**Avis délibéré de la Mission régionale d'autorité environnementale
de Nouvelle-Aquitaine sur le projet de mise en compatibilité par
déclaration de projet n°1 du plan local d'urbanisme (PLU) de la
commune d'Izon (33) pour permettre l'aménagement d'une brigade
de gendarmerie et de logements sociaux, porté par la
communauté d'agglomération du Libournais**

n°MRAe 2024ANA100

Porteur du Plan : communauté d'agglomération du Libournais

Figure 5 : carte de l'occupation du sol (à gauche), carte des enjeux globaux (au centre) et carte de localisation des sondages pédologiques sur le secteur élargi de la mise en compatibilité du PLU d'Izon
(Source : Évaluation environnementale, pages 13, 14 et 44)

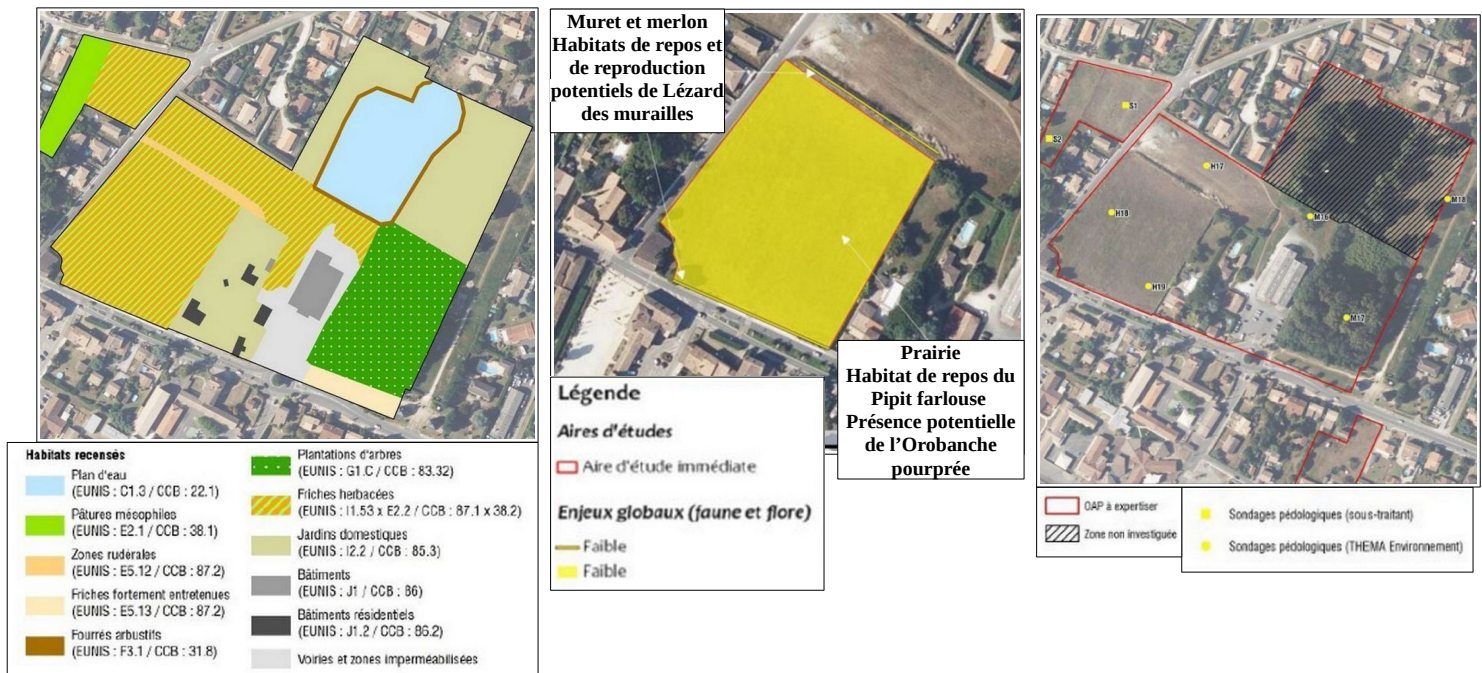
Deux inventaires de terrain ont été réalisés : l'un à l'été 2022 sur l'ensemble du périmètre d'étude et l'autre le 16 février 2023 sur une seule des deux parcelles du périmètre de projet, sans explication. **Il conviendrait de disposer du même niveau d'inventaire sur l'ensemble des parcelles du périmètre de projet.**

Le dossier met en évidence des enjeux modérés sur les milieux ouverts formant des continuités écologiques. La haie existante à l'est du périmètre du projet est à préserver dans l'OAP, sans identification dans le règlement graphique.

La MRAe recommande de protéger réglementairement la haie à préserver évoquée dans l'OAP.
